**Конструктивные изменения  
АВТОМОБИЛЕЙ «УРАЛ»,  
внедренные в 2017 г.**

**(ВЫПУСК 17)**

Настоящий сборник подготовлен Управлением послепродажного обслуживания АО «АЗ «УРАЛ» для сервисных центров и торговых организаций на основе информационных бюллетеней о конструктивных изменениях автомобилей «Урал» в 2017 году, разработанных Инженерно-конструкторским центром и размещенных на сайте [www.uralaz.ru](http://www.uralaz.ru), в разделе «Сервис и запчасти», «Информационные бюллетени», «Сборники».

## Особенности вала первичного раздаточной коробки 4320Я5-1802023

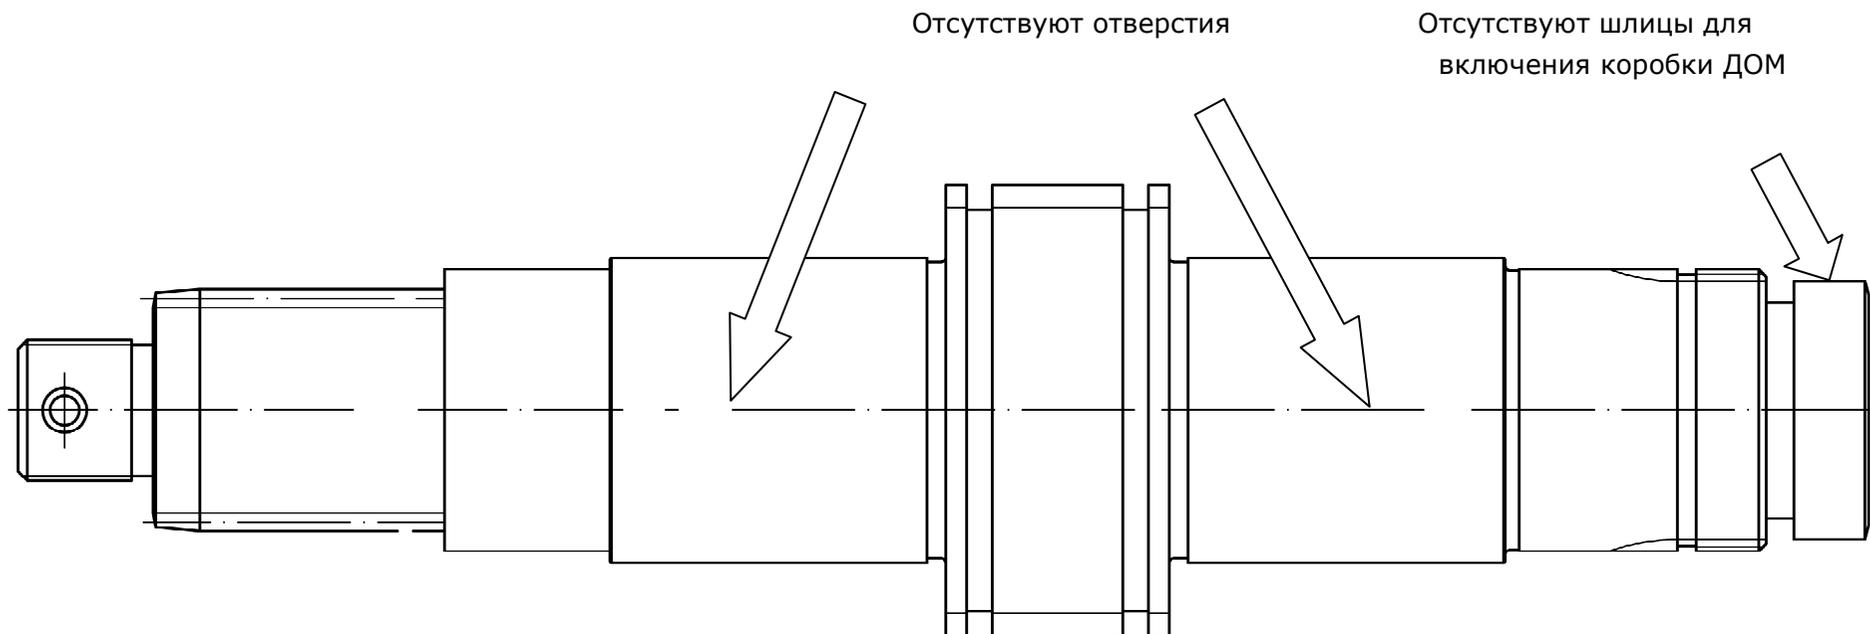
Выдается КД на вал первичный без шлиц под включение коробки ДОМ (для раздаточных коробок 4320, 4320П2 и 4320Я5 без ДОМ) для автомобилей Урал с колесной формулой 4x4 и 6x6.

Описание изменения	Выдается вал первичный РК без шлиц под включение коробки ДОМ для исполнений раздаточных коробок без ДОМ				Всего листов	4
Подпись					Лист	2

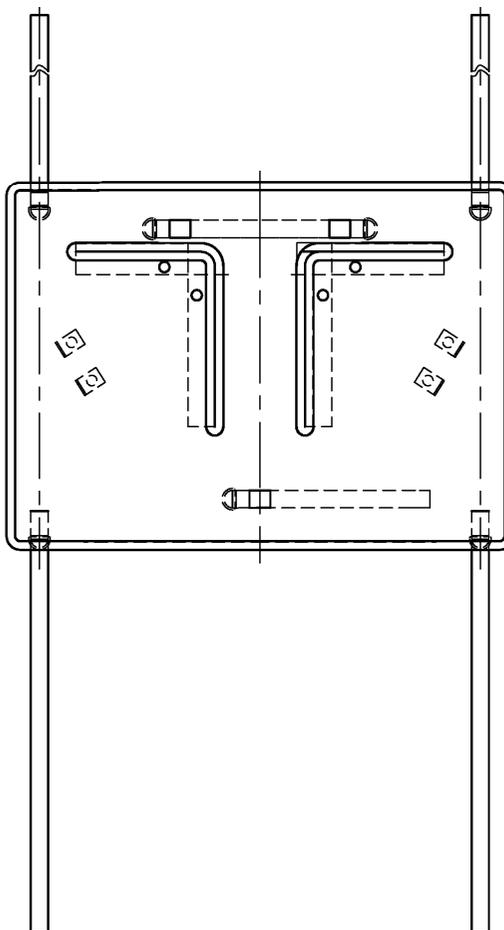
В связи с мероприятиями по качеству, в пневмоуправлении раздаточной коробки, ДОМ, КОМ и блокировки межколесных дифференциалов, заменяются электропневмоклапаны и их блоки с штырьевым электрическим подключением на клапаны и их блоки с байонетным подключением и переверотом на 180°, на всех автомобилях Урал – М с колесной формулой 6х6, 4х4, а также на автомобилях для МО РФ: Урал-4320; Урал-55571; Урал-43206; Урал-4320-31; Урал-55571-30; Урал-4320-30 и их модификациях.

До изменения  
Фрагмент рамы (передняя часть)

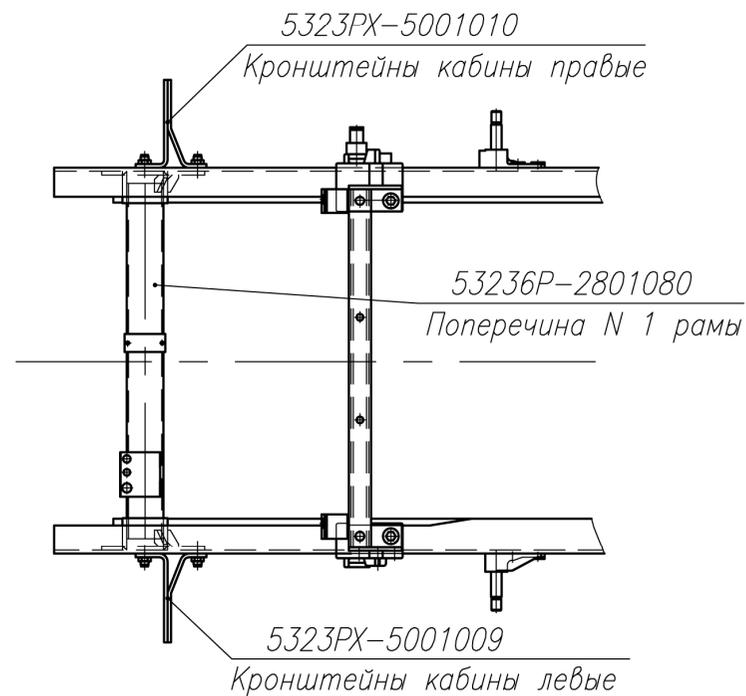
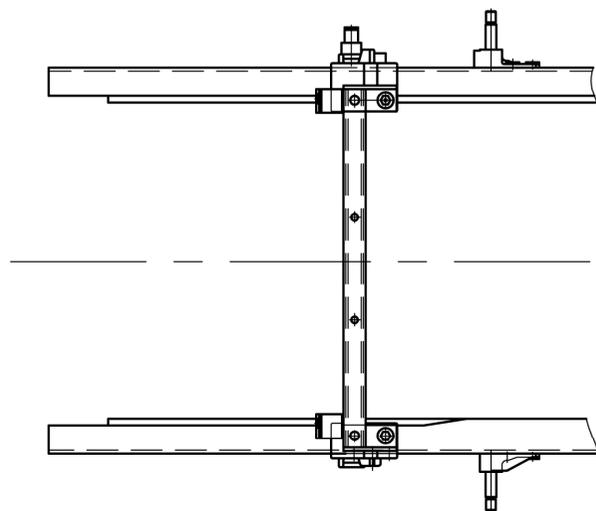
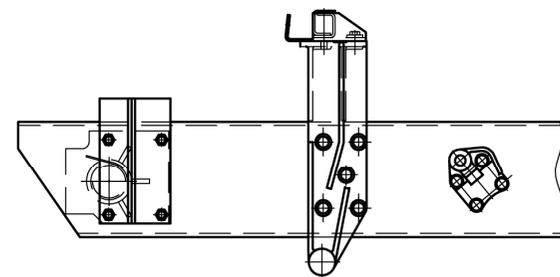
С целью устранения перекоса переднего буфера в рамы автомобилей Урал-5323, в исполнении для МО, в передней части устанавливается изделие 53236P-2801080 Поперечина № 1 рамы.

Для улучшения технологии сборки в рамы дополнительно с поперечиной введены изделия: 5323PX-5001009 Кронштейн передней подвески кабины левый и 5323PX-5001010 Кронштейн передней подвески кабины правый.

Установка рулевого управления 4320N-3400010-01 поз.5

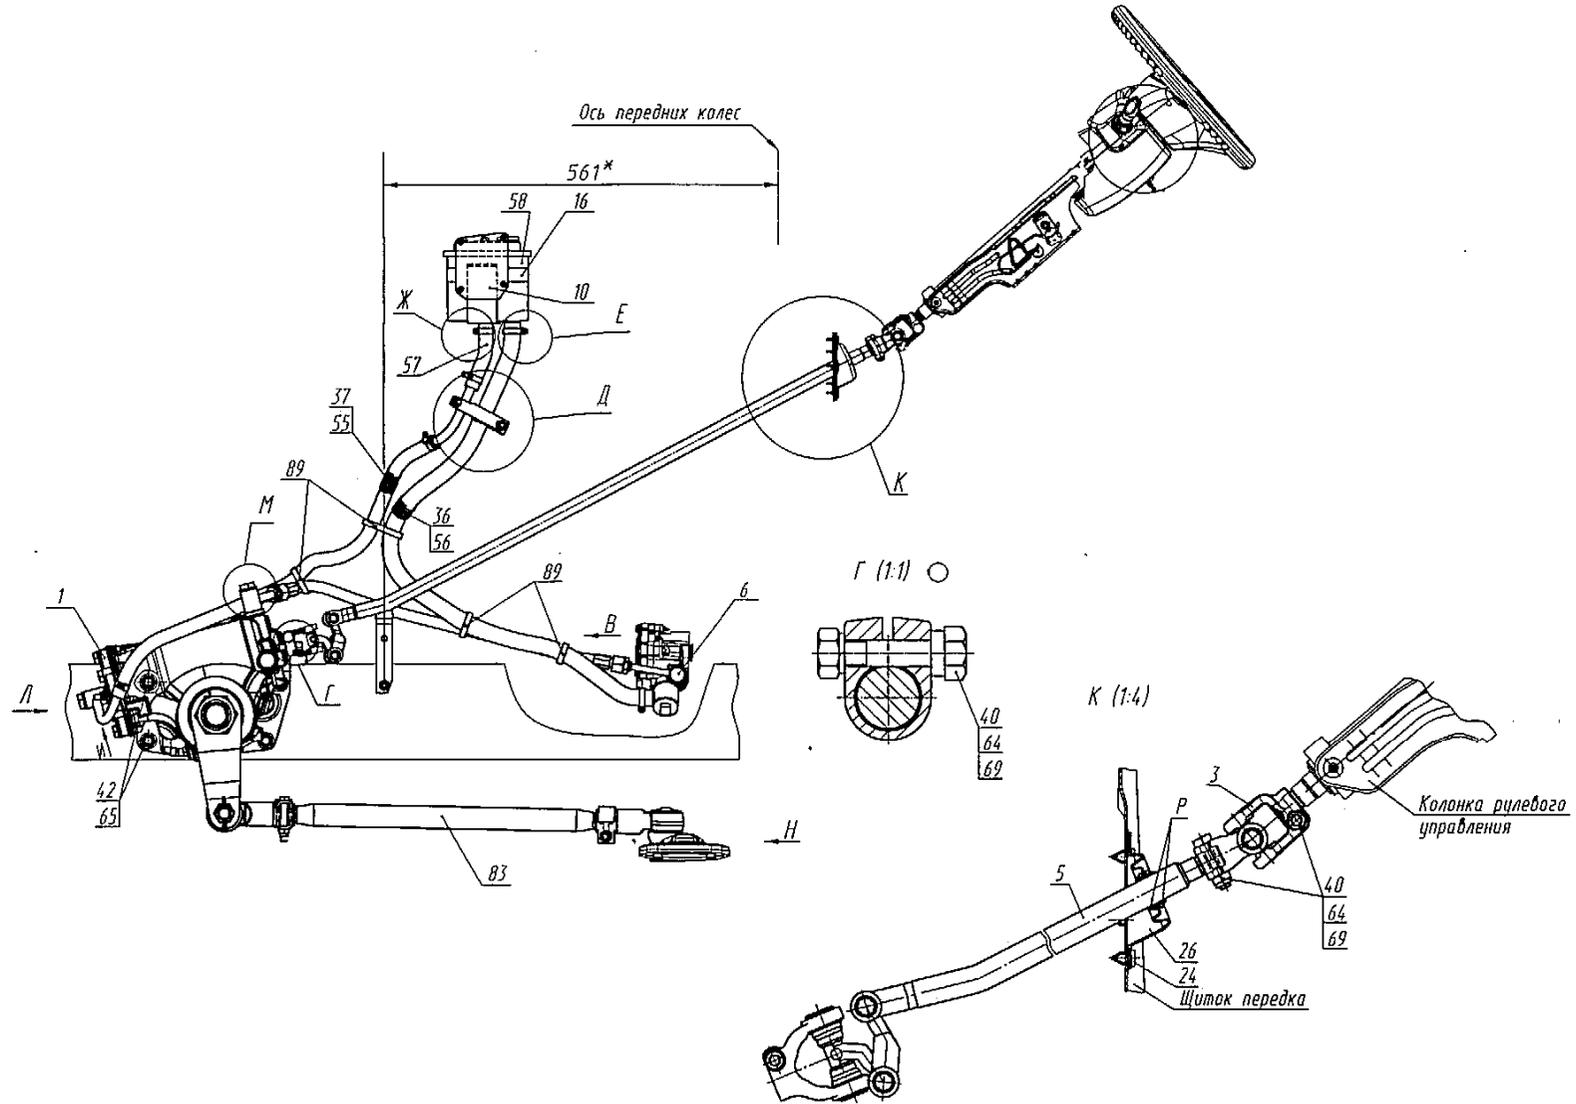
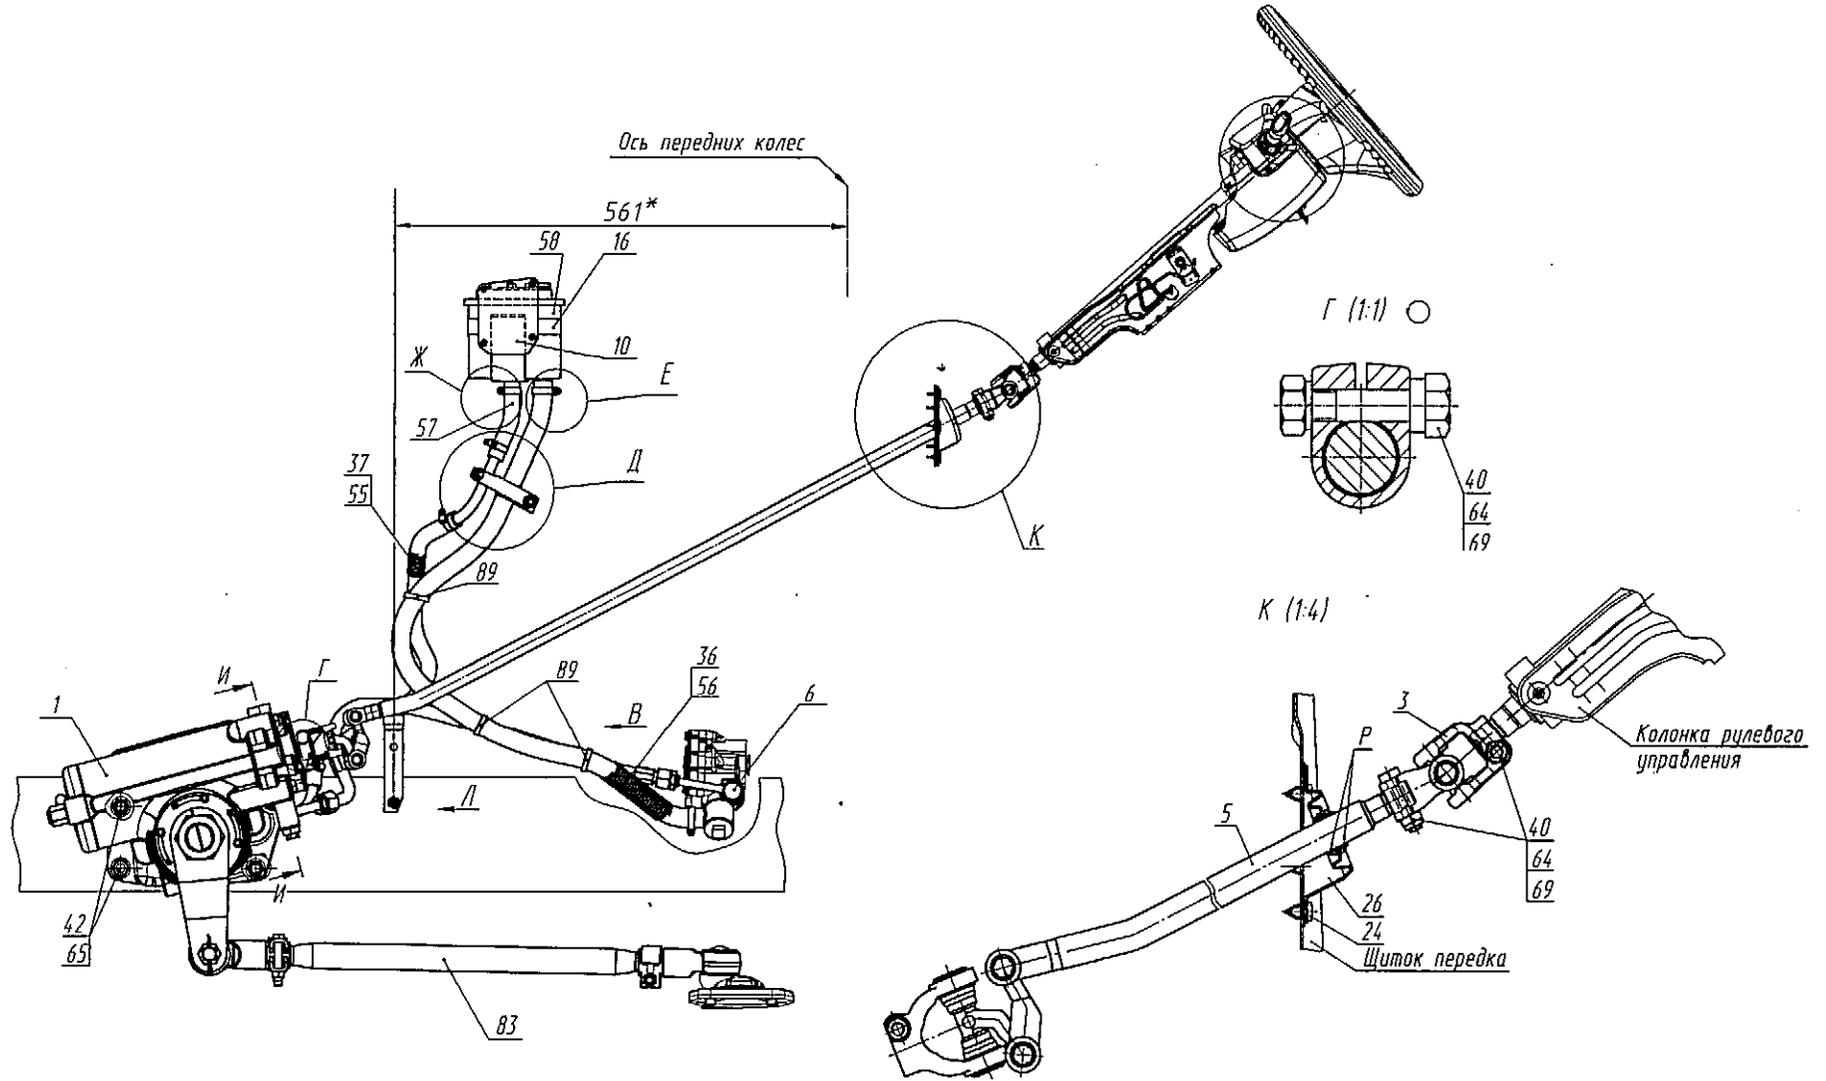
Вводятся карданные валы рулевого управления (ГАЗ) с новыми номерами. Основанием к изменению стало прекращение поставок валов рулевого управления (ГАЗ) введенных в КД.

До изменения  
Фрагмент рамы

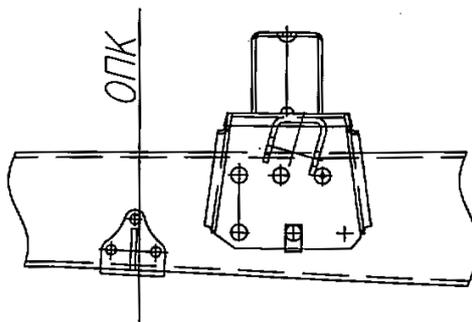
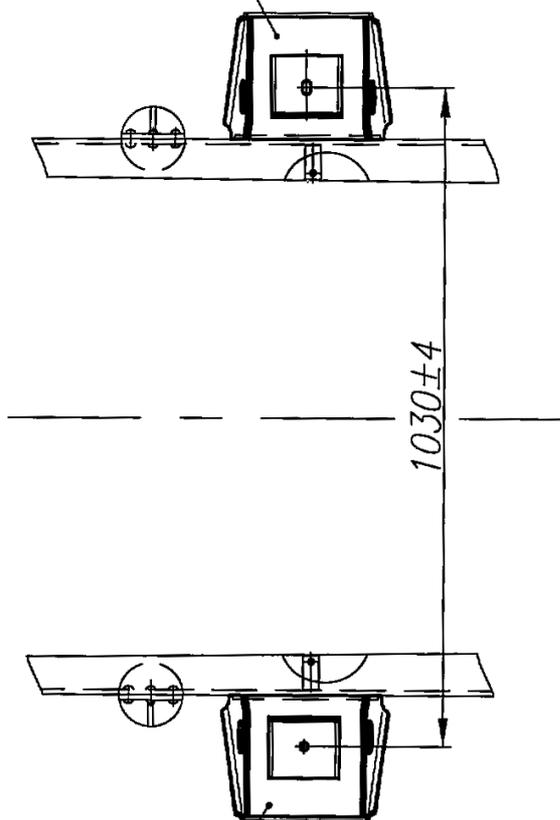
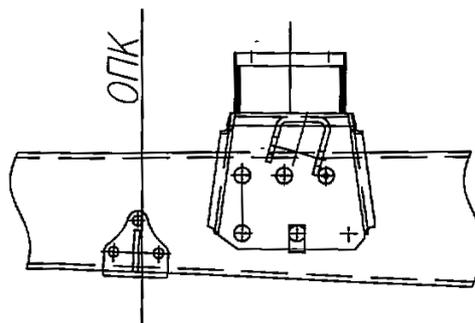
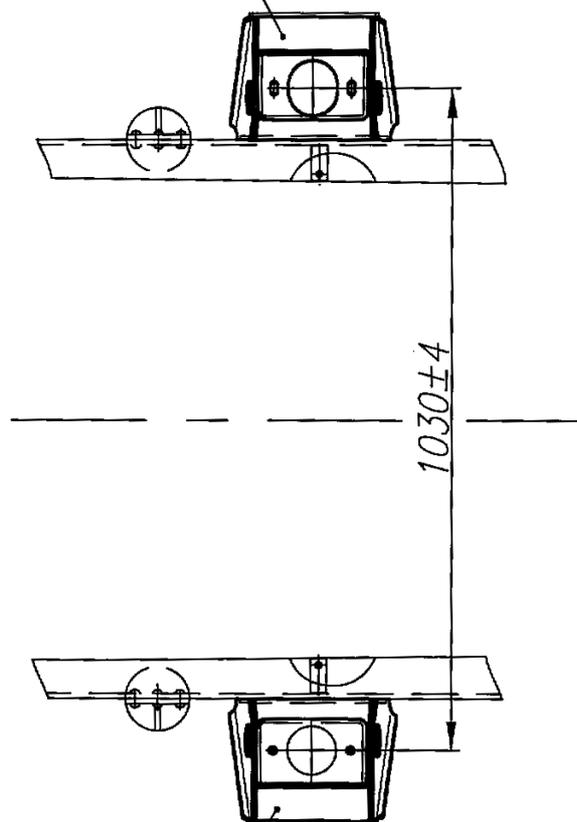
1. С связи с изменением конструкции опоры кабины автомобилей Урал-Next на раме заменяются (см. лист 3, 4):
  - кронштейн амортизатора со скобой правый 4320N-2905534 на 4320N-2905534-10,
  - кронштейн амортизатора со скобой левый 4320N-2905535 на 4320N-2905535-10.
2. Введение стяжки с кронштейнами 4320N-2902432 в раму автомобилей Урал-Next (см. лист 5)

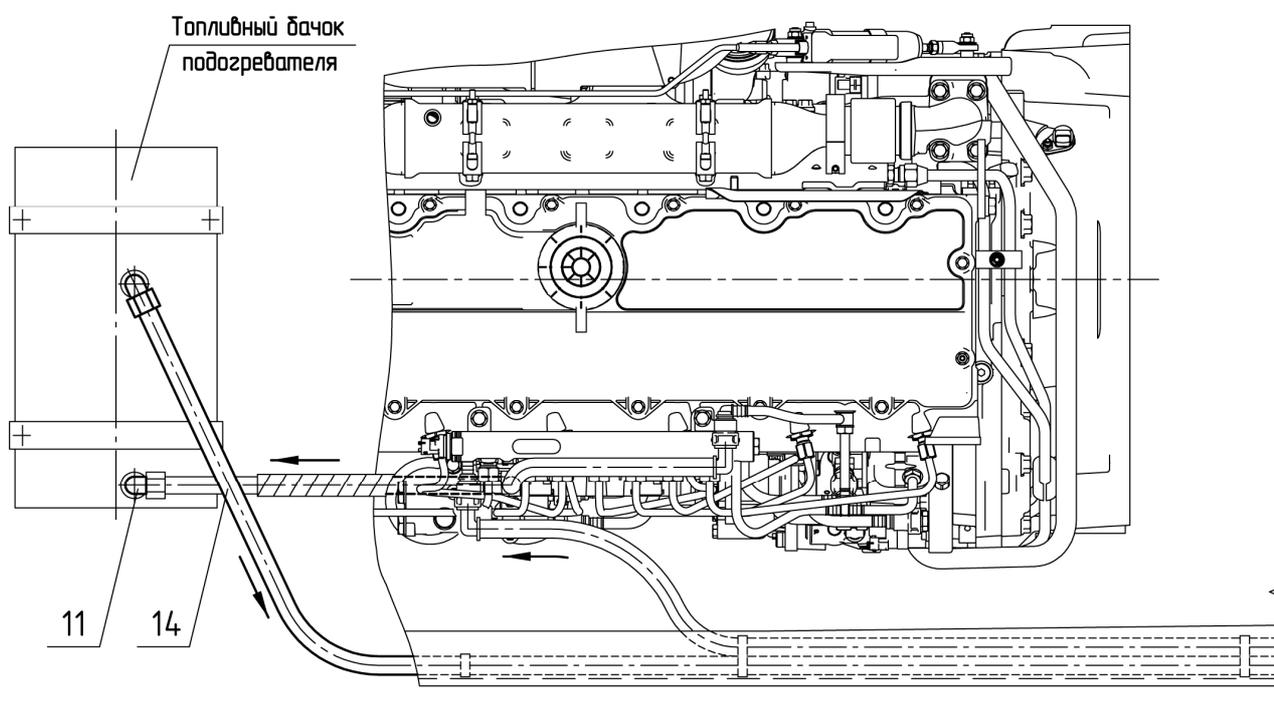
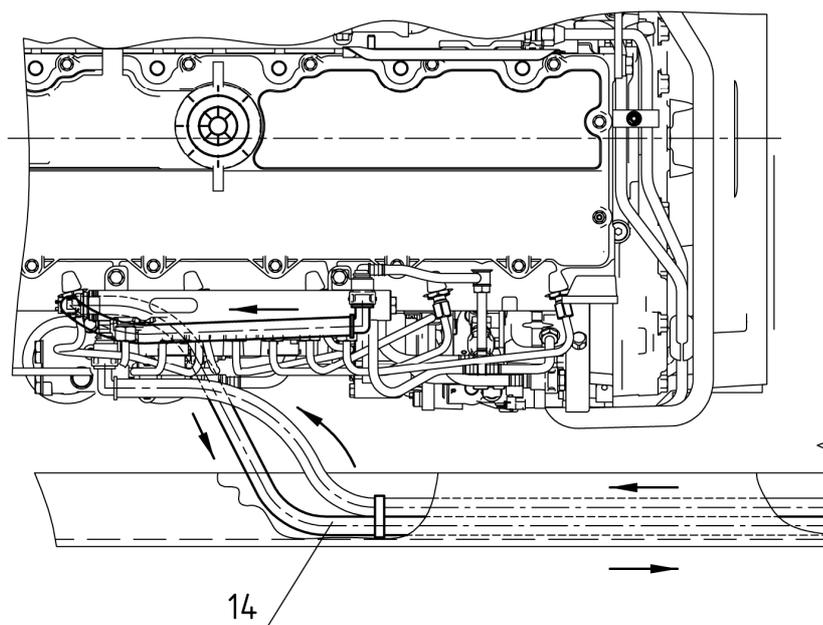
В связи с исключением бачка ПЖД, изменилась трасса сливной магистрали от двигателя.

Описание изменения	Трасса слива топлива от двигателя до топливного бака или топливных кранов для а/м н/х с двигателем ЯМЗ 536				Всего листов
Подпись					Лист
					5
					2

### **Исключение топливного бака предпускового подогревателя двигателя на автомобиле Урал-М**

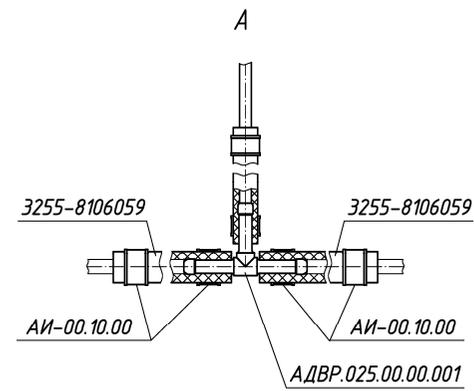
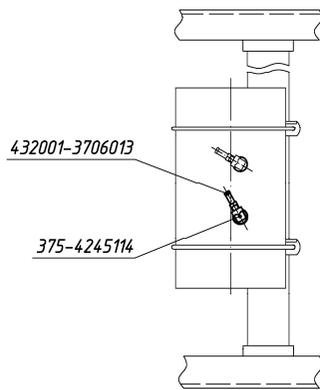
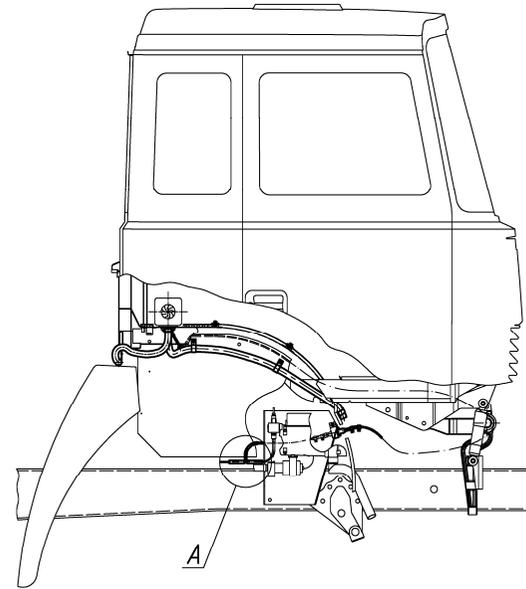
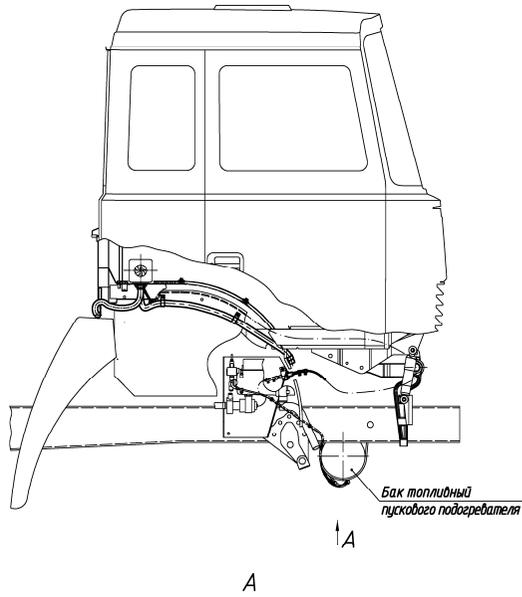
Исключен топливный бак предпускового подогревателя двигателя ПЖД12Д-1015740-20. Питание топливом независимого воздушного отопителя кабины осуществляются из основного топливного бака автомобиля, от топливозаборника ДУКЭП.

Было: 4320Б5-1015000

Стало: 4320Б5-1015000-20
